VOLVO

VERKSTADS- MEDDELANDE

BETR.
BAHCO
4000

Nytt T-rör för vattenanslutning av Bahco 4 000 i 140-serien, 1973 års modell.

Bild 1. Inkoppling av T-rör

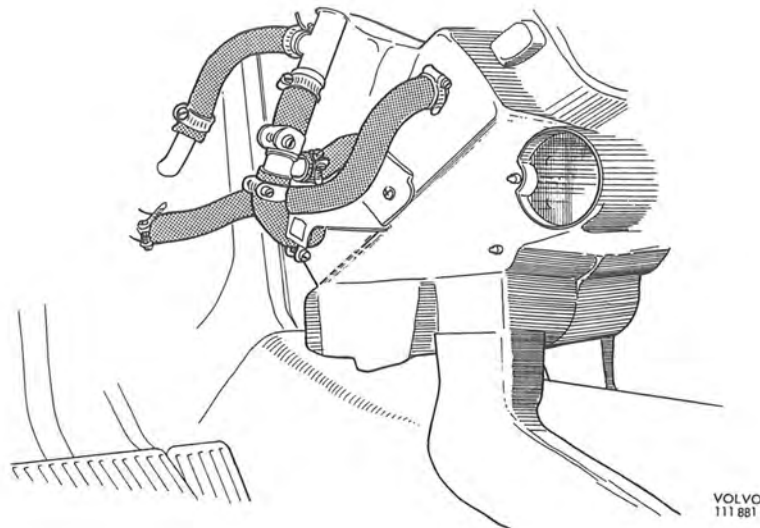
På grund av ändring i ventilplaceringen på standardvärmern i 140-serien, 1973-års modell, måste ett nytt T-rör för vattenanslutning av bilvärmaren användas.

Slangen från värmaren ska efter ändringen (v 50) dras bakom kupéelementet (se bild 1) och kopplas till det nya T-röret enligt bild 2.

Det nya T-röret, detaljnummer 1207308-6 kan även användas i äldre bilar.
